ACTA TECNICA DE COMITÉ DE OBRA No. 01

COMITÉ DE OBRA No. 01
FECHA DE PRESENTE ACTA: *febrero* 06 de 2025
CONTRATO DE OBRA PUBLICA No.: 090 DE 2024
OBJETO: "EJECUCIÓN DE OBRAS CIVILES DE MEJORAMIENTO Y MANTENIMIENTO DE INFRAESTRUCTURSA FISICA PROPIA EN EL PALACIO DE JUSTICIA UBICADO EN LA CARRERA 7 No. 14 – 87 EN EL MUNICIPIO DE CHIQUINQUIRA."
CONTRATISTA DE OBRA: *CONSORCIO TITAN* ***NIT:*** 901863130-0 ***R/L:*** Ing. MIGUEL ALEJANDRO PINZÓN AGUILAR ***CC No.:*** *7174650*
CONTRATO DE CONSULTORIA No.: 088 DE 2024 ***OBJETO:*** INTERVENTORÍA TÉCNICA, ADMINISTRATIVA, FINANCIERA, CONTABLE JURIDICADA Y AMBIENTAL A LA EJECUCIÓN DE OBRAS CIVILES DE MEJORAMIENTO Y MANTENIMIENTO DE INFRAESTRUCTURSA FISICA PROPIA EN EL PALACIO DE JUSTICIA UBICADO EN LA CARRERA 7 No. 14 – 87 EN EL MUNICIPIO DE CHIQUINQUIRA.
CONTRATISTA: Ing**.** DANIEL LEONARDO VELASQUEZ PINILLA ***CC No***. 7.174.743 de Tunja.
SUPERVISOR: Ing. Silvia Gamboa Ascencio / Dirección Ejecutiva Seccional de Administración Judicial de Tunja

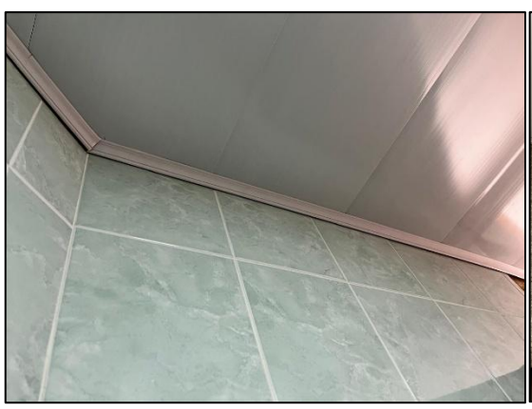
Por otra parte, se deja en constancia que el sanitario que se debía pegar en juzgado No. 2 205 civil circuito tiene serias afectaciones por lo que se solicita el cambio del inodoro en su totalidad.

REGISTRO FOTOGRAFICO

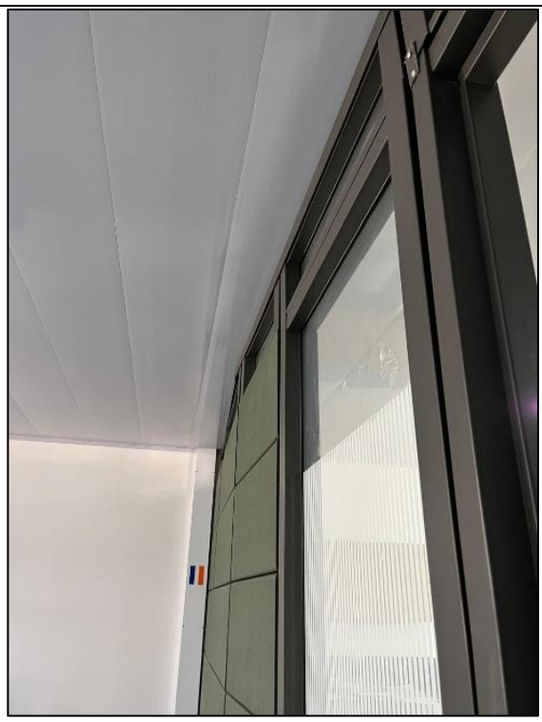
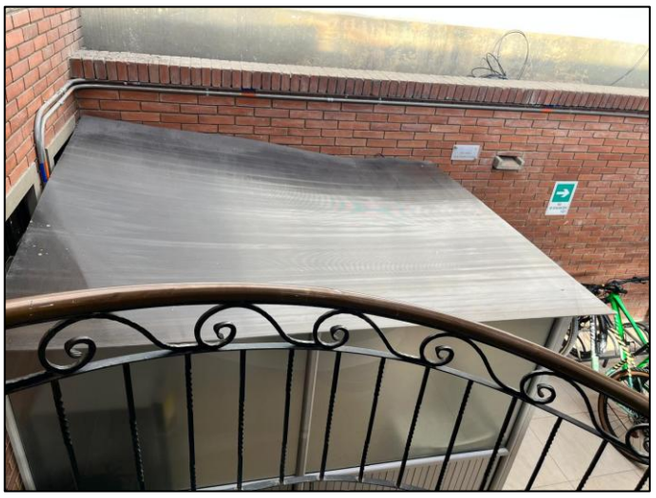
Siendo las 4:00 pm se da por finalizado el recorrido de obra en el que se concluye que existe un déficit en la aplicación de la pintura 3 manos sobre muro y bajo placa, se evidencia pintura con poros además de acumulaciones de material entre las canaletas eléctricas y los mismos muros.

Se denotan muros con estuco sin lijar que impiden que la superficie se vea uniforme evidenciando procedimientos de baja calidad.

Que pasados aproximadamente 45 días de la entrega de las instalaciones intervenidas por el consorcio TITAN se observa como la pintura se está soplando en

los muros, que además de esto se presentan filtraciones en el segundo piso donde se hizo el cambio de la viga canal.
